## Un atelier trop grand et mal agencé !

## Beaucoup d'allers et retours...

## Exemple de siphon inadapté

## Portes mal disposées...

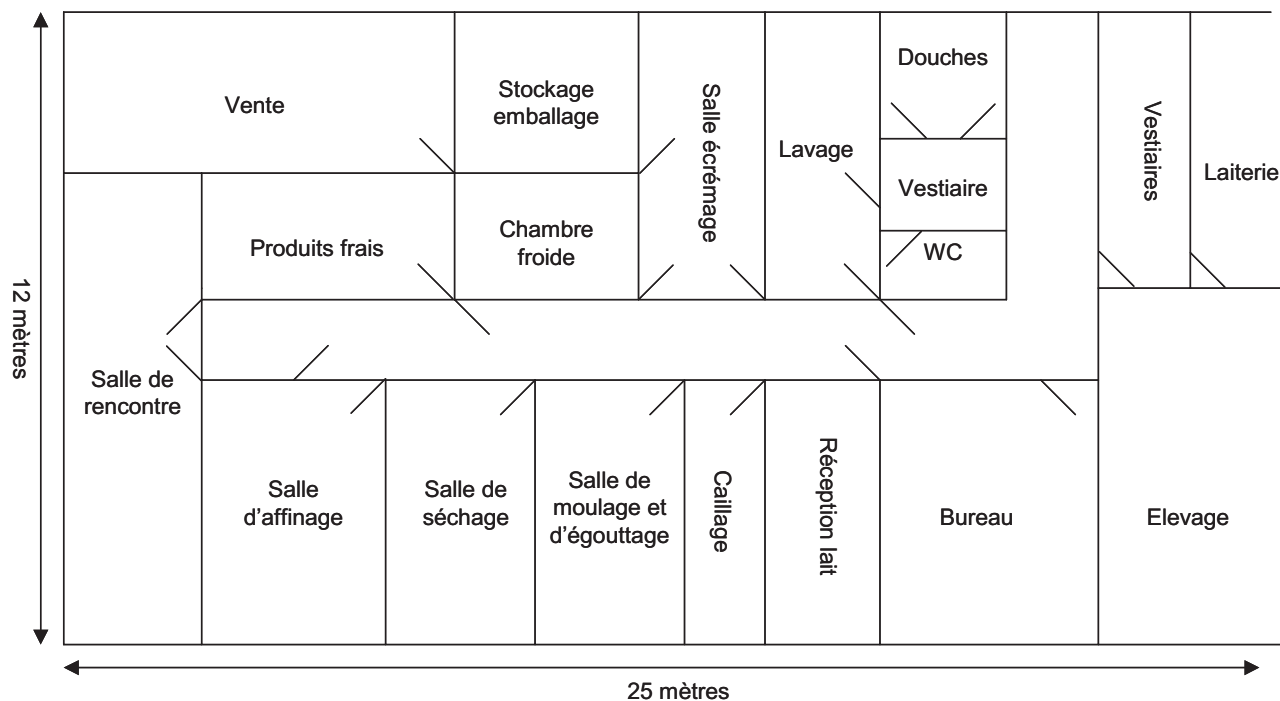
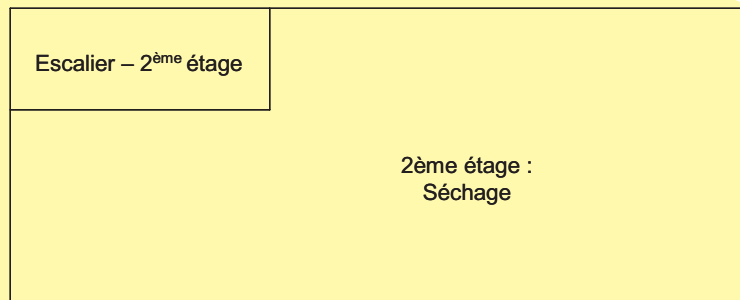
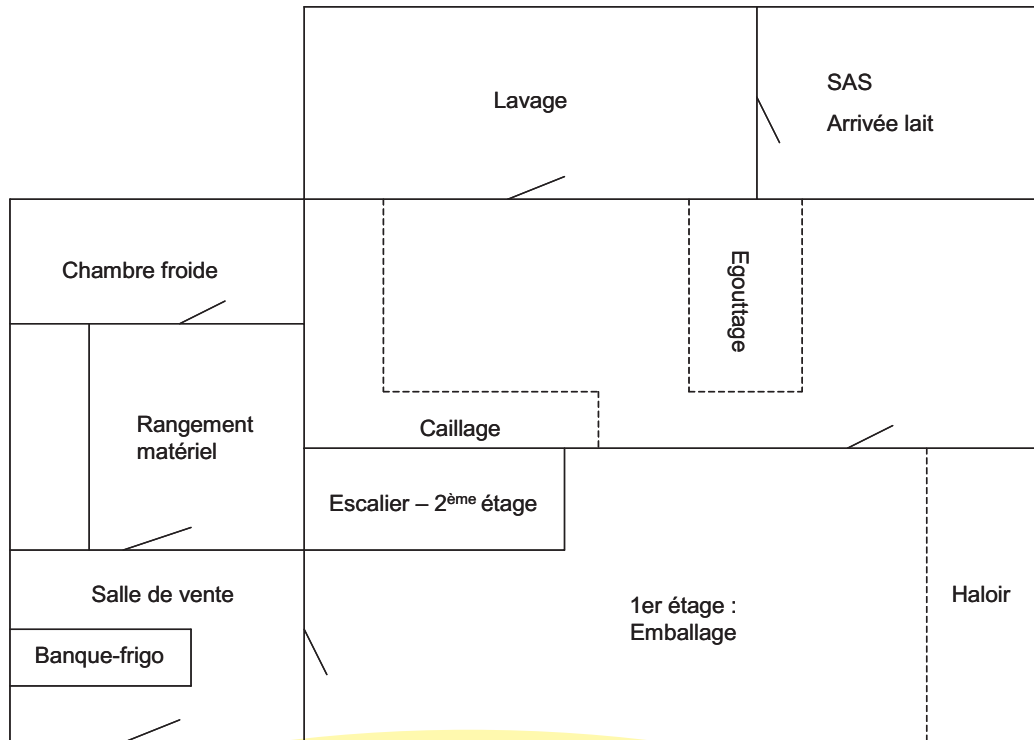
L'atelier conçu selon ce plan est beaucoup trop grand et donc trop coûteux, ce qui engendre des difficultés économiques au sein de cette exploitation.

De plus, le séchoir, le hâloir ne fonctionnent pas car ils sont sur-dimensionnés par rapport au nombre de fromages produits. Par ailleurs, une personne est employée à plein temps pour nettoyer l'atelier !

- Dimensionner sur 150 000 l et prévoir les évolutions possibles (surfaces à prévoir mais non aménagées)
- Regrouper les opérations écrémage et fabrication de produits laitiers frais dans la même pièce
- Regrouper les salles de caillage et de moulage/égouttage
- Réduire la largeur du couloir
- Prévoir un emplacement plus central pour le lavage
- Rapprocher la chambre froide de la salle de vente
- Rapprocher la laiterie de la salle de moulage
- Placer le bureau à l'endroit du grand vestiaire
- Par ailleurs, y a-t'il vraiment une utilité à avoir une salle de rencontre ?

### Ce qui pourrait être fait pour améliorer l'existant :

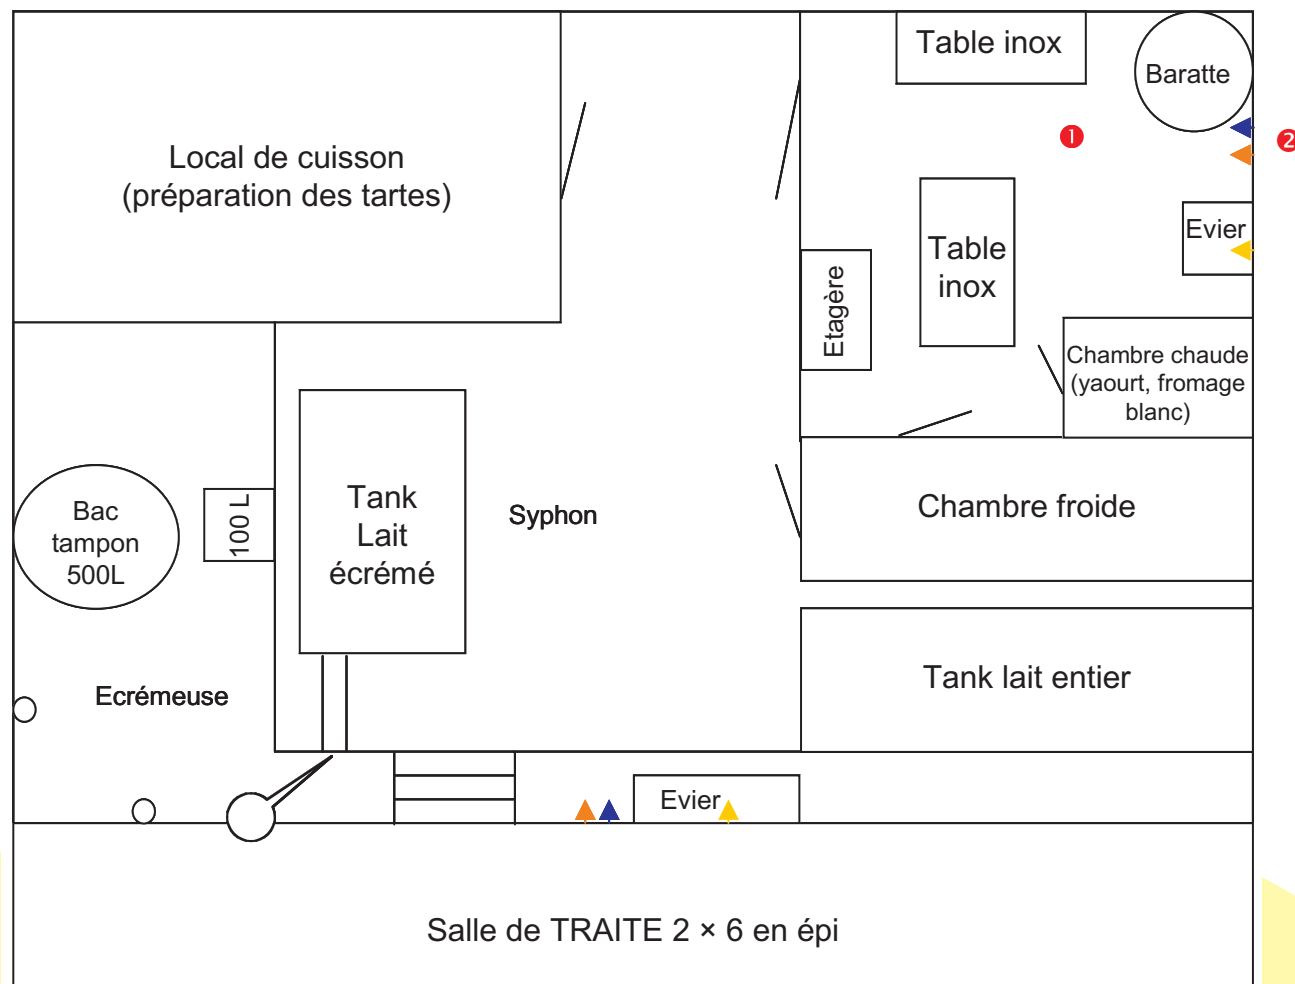
Le lait arrive par le SAS par des bidons puis est acheminé vers la salle de caillage par la laverie.

Les fromages prennent le monte charge pour être séchés puis redescendent pour être affinés... et la fromagère les porte alors ensuite dans la chambre froide.

Les inconvénients de cet atelier : beaucoup de marche et beaucoup de portage !

On regroupe en bas toute la fabrication et on place en haut le stockage de l'emballage.

L'air extérieur est utilisé pour sécher les fromages. On peut imaginer d'installer un système performant de séchage à la place du haloir (car moins de place qu'à l'étage). Le haloir serait alors positionné à la place de la zone de rangement du matériel. Il faut alors stocker le matériel au deuxième étage (non utilisé tous les jours).

Extrait d'un plan en atelier beurre/crème : 180 000 l de lait transformé

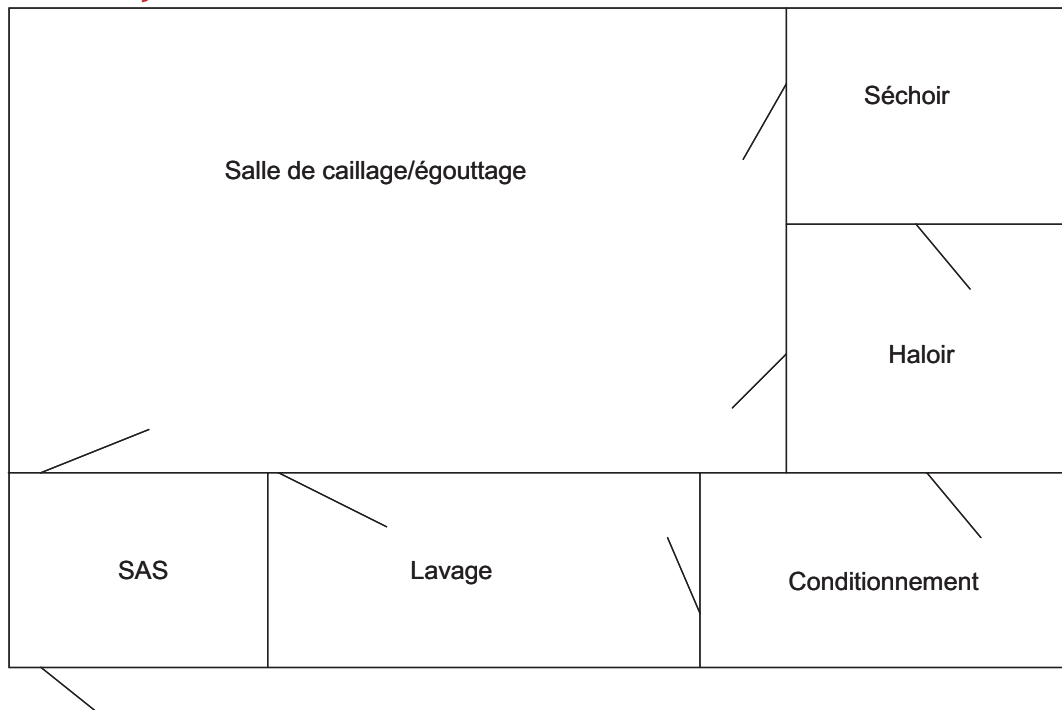
1. L'absence de pente au sol et la taille insuffisante du siphon ne permettent pas d'évacuer suffisamment d'eau. Le producteur récupère alors l'eau de lavage de la baratte dans des seaux pour les vider dans l'évier rabaissé.
2. L'arrivée d'eau froide près de la baratte n'est pas équipée d'un débit suffisant pour le nettoyage, un système douchette avec plus de pression serait préférable.

### Ce qu'il faudrait faire pour améliorer l'existant :

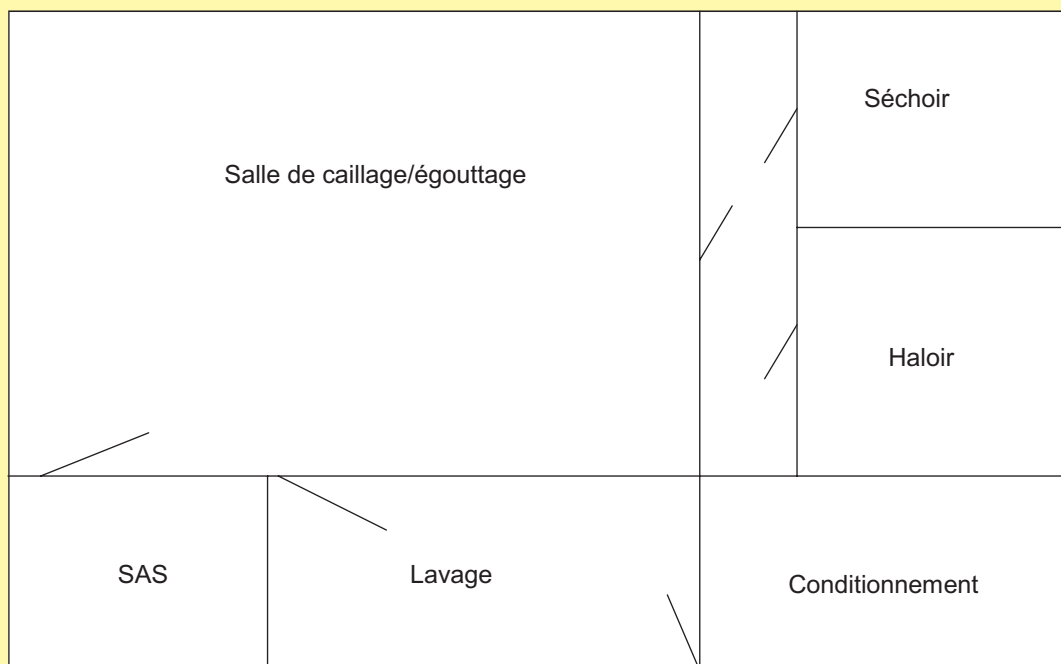
Des salles nécessitant des ambiances très différentes communiquent directement entre elles et les portes sont mal disposées. Ceci a pour conséquence de diminuer la place dans le haloir, de conduire à des problèmes de condensation au niveau de la porte. De plus, l'ambiance de la fromagerie est moins bien maîtrisée (pouvant par exemple conduire à des problèmes de mucor ou de bleu).

Il faudrait introduire un couloir entre la salle de fabrication et le séchoir, le haloir (cf plan ci-dessous). Les portes inutiles sont remplacées par des panneaux.

Il faudrait également enlever la porte entre le couloir et la salle de conditionnement.

## Local mal agencé

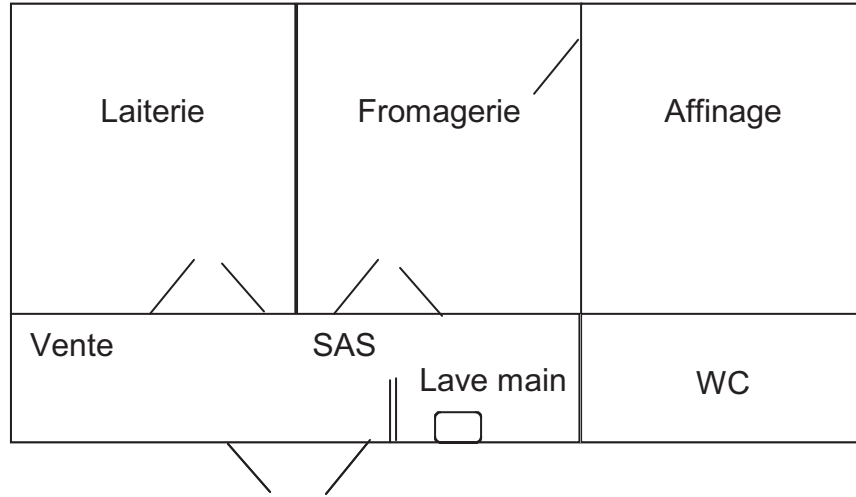
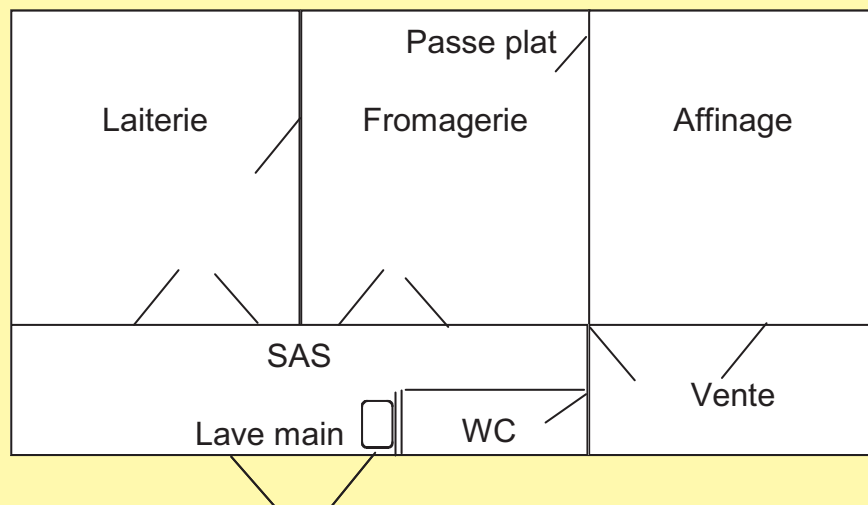
Cette fromagerie présente trop de croisements dans les circuits :

- les échanges sont directs entre la fromagerie (20° C) et l'affinage (12° C) : maîtrise difficile des ambiances,
- la présence d'un salarié nécessite le maintien des WC,
- le lave main n'est pas facile d'accès,
- les cloisons intérieures sont en panneaux.

Pour passer les fromages de la fromagerie à l'affinage, on les passe désormais par le passe plat qui limite les échanges. Il y a par ailleurs une communication directe entre la laiterie et la fromagerie.
